Sprawa nr 19/2007/RZP/BL

Dotyczy: postępowania o udzielenie zamówienia publicznego w trybie przetargu nieograniczonego na „*Najem kombajnu ścianowego wraz z obsługą serwisową gwarancyjną w całym okresie najmu dla potrzeb ZG JANINA*”

**WYJAŚNIENIA TREŚCI ZAPISÓW SIWZ
oraz
MODYFIKACJA SIWZ**

Przekrój trasy RYBNIK 850 - 1500/E295/842/40/BP

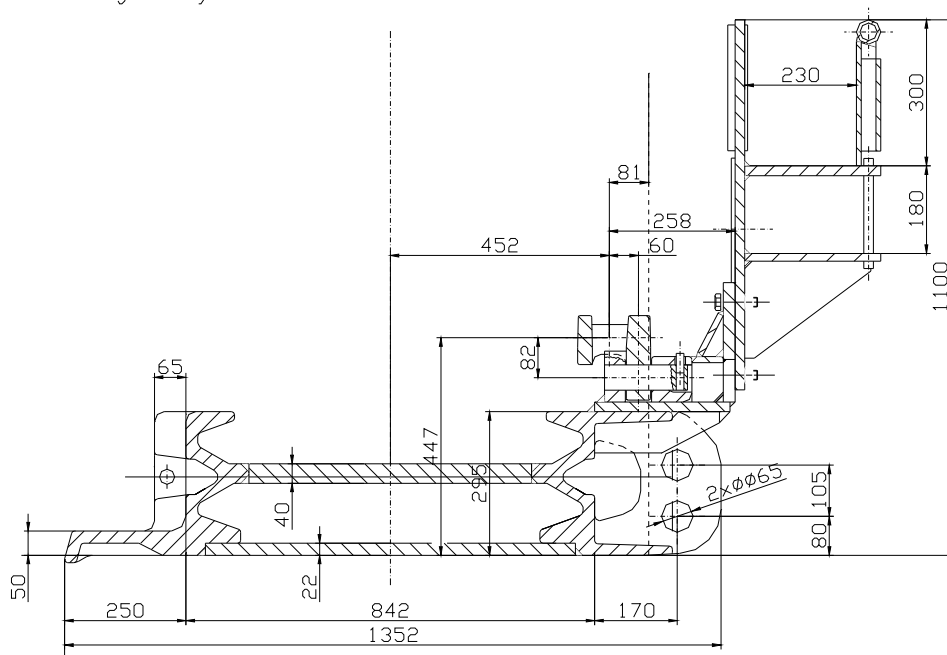
„Zgodnie z pkt. IV ppkt. 4i SIWZ oraz pkt. VI ppkt.5.6 Załącznika nr 1 do SIWZ Zamawiający wymaga by Wykonawca dołączył do oferty rysunki przedstawiające posadowienie kombajnu na członie trasy przenośnika ścianowego Rybnik 850 z członami trasy 1500/E295/842 z określeniem odstępów ruchowych. Prosimy o przedstawienie rysunku przedstawiającego przekrój poprzeczny przenośnika Rybnik 850 z członami trasy 1500/E295/842 (zwymiarowany rysunek przekroju trasy w/w przenośnika), gdyż bez tych danych nie jest możliwe dokładne określenie wymaganych w SIWZ wielkości. ”

Zamawiający dokona uzupełnienia SIWZ w postaci dołączenia zał. nr 1b) przedstawiającego rysunki przekrojów członów tras przenośników ścianowych do posadowienia kombajnu.
